東海第二発電所

重大事故等対策の有効性評価 審査会合における指摘事項の回答

平成30年5月18日
日本原子力発電株式会社

1. 審査会合(2018年5月15日)での指摘事項及び回答事項

ペDESTAL構造概要図

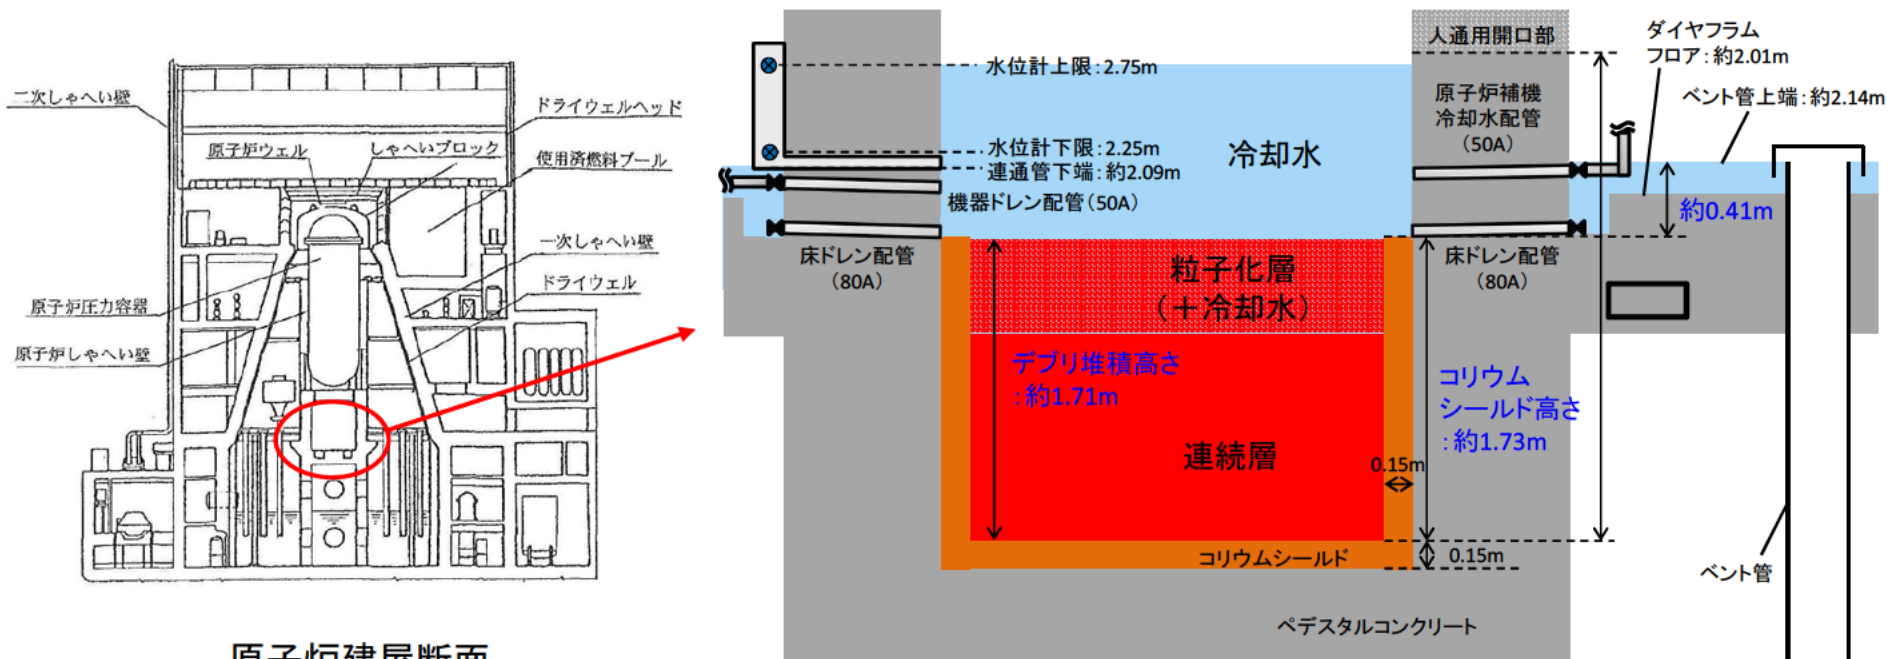
- デブリ堆積高さの最確条件ケースと感度ケースについて、各ケースの条件を含め整理すること。

- デブリ堆積高さ評価のための最確条件と感度条件について、各パラメータの条件設定の考え方及び各ケースの評価結果について整理しました。
- 感度条件ケースの評価結果を踏まえ、コリウムシールド高さ、厚さを設定するケースの条件設定の考え方について整理しました。
